A 94
München – Pocking (A 3)

Neubau
Dorfen – Heldenstein

Planänderung nach § 17 d FStrG
Änderung von Lärm-, Irritations- und
Immissionsschutzwänden sowie des
Fahrbahnbelags

PLANÄNDERUNGSBESCHLUSS

K 41/2 - Brücke über das Rimbachtal

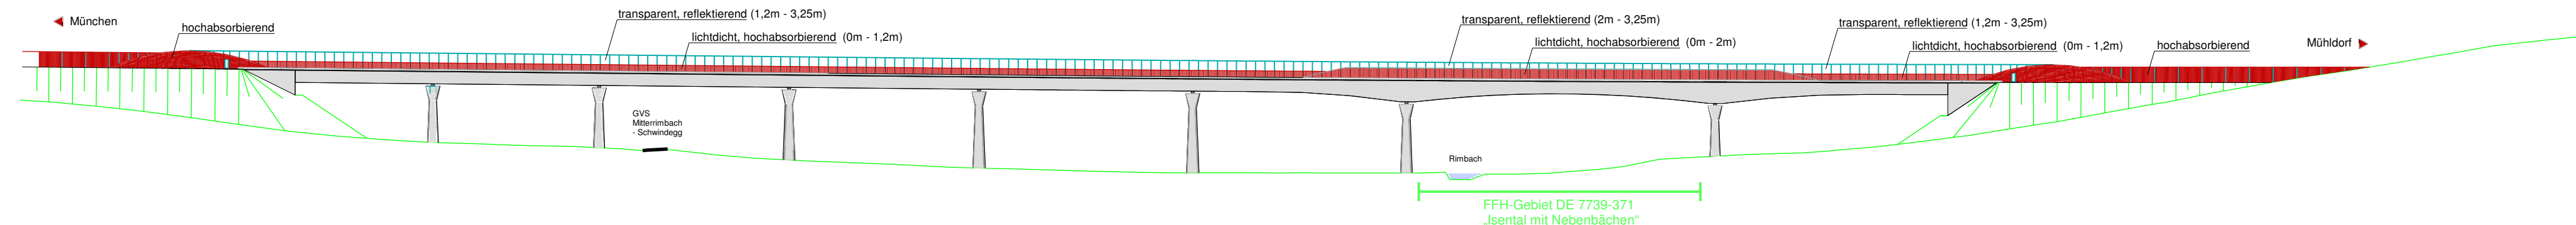
Von km 41+400 bis km 41+612 wird die Lärm- und Immissionsschutzwand wie planfestgestellt auf voller Höhe hochabsorbierend ausgeführt. Im Bereich von km 41+612 bis km 41+628 geht die planfestgestellte hochabsorbierende Lärm- und Immissionsschutzwand im Höhenbereich von 1,2 bis 3,25 m über der Gradiente der Fahrbahn in eine reflektierende, transparente Lärm- und Immissionsschutzwand über. Da dieser fließende Übergang im Verlauf der Lärm- und Immissionsschutzwand höhenmäßig nur sehr schwer beschrieben werden kann, ist in der Spalte „Höhe über Gradiente [m]“ der Tabelle der Begriff „Übergang“ angegeben. Dieser fließende Übergang zwischen der hochabsorbierenden, lichtdichten und der reflektierenden, transparenten Lärm- und Immissionsschutzwand ist in der Ansicht von Süden auf die Brücke über das Rimbachtal (K 41/2) in der Anlage 2 zu diesem Erläuterungsbericht nachrichtlich dargestellt.

K 47/2 - Brücke über den Weidenbacher Bach

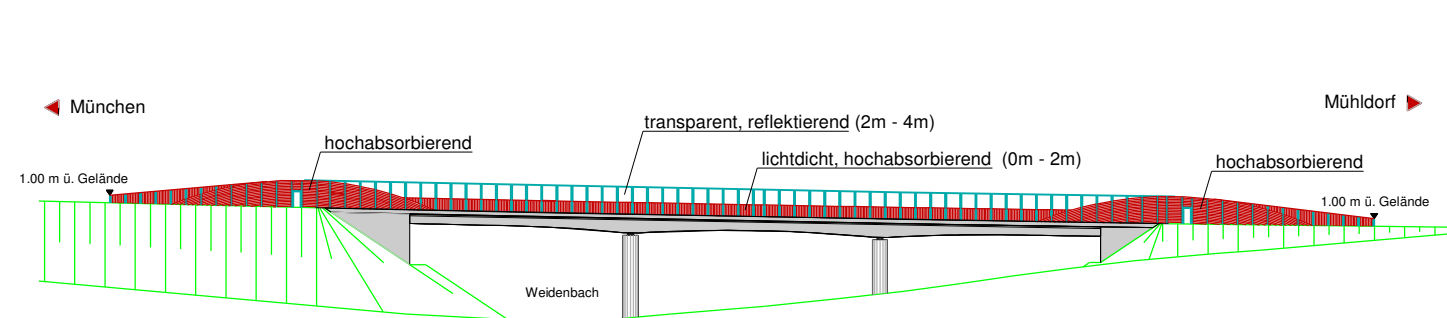
42+410	42+930	B	153	L			2,00	42+540	42+551	11,00					x
K 47/2	Brücke über den Weiden- bacher Bach	91,40	max. 14,00	47+624 (47+591 lt. Planänd. Entw.Anl.)	47+690 (47+758 lt. Planänd. Entw.Anl.)	A	220a	lr	gesetzlich geschütztes Biotop Weidenbacher Bach mit bachbegleitenden naturnahen Ufergehölzen, Auwald und Feuchtwaldbeständen, Hangquellen Vorkommen geschützter Vogelarten (u. a. Grünspecht, Sperber, Gebirgsstelze und Feldlerche) Nahrungsraum von Fledermausarten / weiterer Nahrungsraum der Mausohrkolonie Schwindkirchen ökologische Vernetzungssachse für Fische, Amphibien und Libellen sehr hohe bzw. hohe ökologische Bedeutung der Lebensräume und der Funktionsbeziehungen Ausgleichsflächen A32 und A33 (Naturhaushalt)	4,00	47+617	47+629	12,00	x	Übergang	0 - 2 gesamte Wandlänge	Vermeidung von Streulicht, Kollisionsschutz	keine Verschlechterung bzw. zusätzliche nachteilige Auswirkungen auf maßgebende Bestandteile des Naturhaushaltes und damit der Beurteilung im Rahmen der Planfeststellungsunterlagen zur 3. Tektur vom 28.02.2011

47+620	47+700 (47+738 lt. Planänd. Entw.Anl.)	B	220	L+lr			4,00	47+618	47+628	10,00					x

K 35/2 - Unterführung GVS Unterstollnkirchen - Kaidach

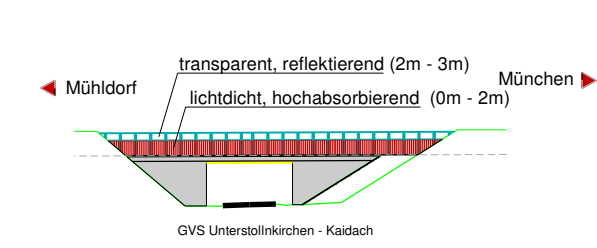
Die in der dargestellten Tabelle aufgeführte Lärmschutzwand (L) befindet sich an der Richtungsfahrbahn München (Fahrbahn B), erstreckt sich in der Planfeststellung als hochabsorbierende Lärmschutzwand im Bereich des Bauwerks von km 35+665 bis km 35+710, hat im Bauwerksverzeichnis der Planfeststellung die Bauwerksverzeichnisnummer 39 und weist eine planfestgestellte Höhe von 3,0 m über der Gradienten der Fahrbahn auf.

Im Rahmen der Planänderung wird im Höhenbereich zwischen 2 und 3 m über der Gradienten der Fahrbahn die planfestgestellte, hochabsorbierende Lärmschutzwand im Bereich des Bauwerks durch einen reflektierenden, transparenten Lärmschutzwandanteil ersetzt. Die Lärmschutzwand erstreckt sich von km 35+655 bis km 35+709.

Im Höhenbereich zwischen 0 und 2 m über der Gradienten der Fahrbahn wird weiterhin wie planfestgestellt über die gesamte Wandlänge eine hochabsorbierende Lärmschutzwand vorgesehen.

K 36/1 Bau - km 36+995
 Brücke über das Goldachtal
 STW = 420,00m ; LHmax. = 17,00m
 B.zw.Gel. = 29,50m ; Kr.Winkel = 100 gon

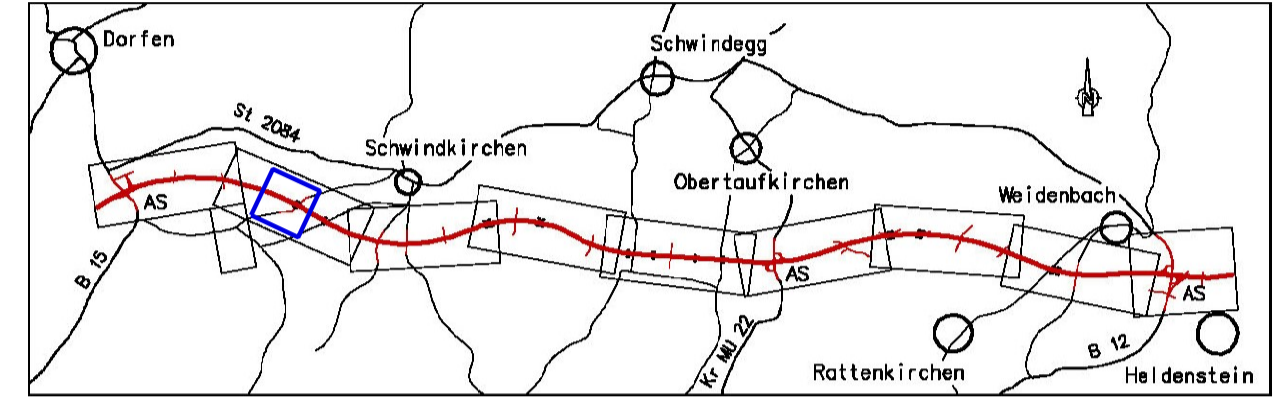
Auf der Brücke über das Goldachtal (K 36/1) kommen an beiden Richtungsfahrbahnen über den planfestgestellten hochabsorbierenden Immissionsschutzwänden (BWV-Nr. 54a) mit einer durchgehenden Höhe von 2,0 m, wie in Anlage 1 dargestellt, reflektierende Immissionsschutzwände zum Einsatz. Um damit verbundene nachteilige schalltechnische Auswirkungen zu vermeiden, werden die Immissionsschutzwände an beiden Richtungsfahrbahnen von der planfestgestellten Höhe von 2,5 m auf 3,5 m erhöht.
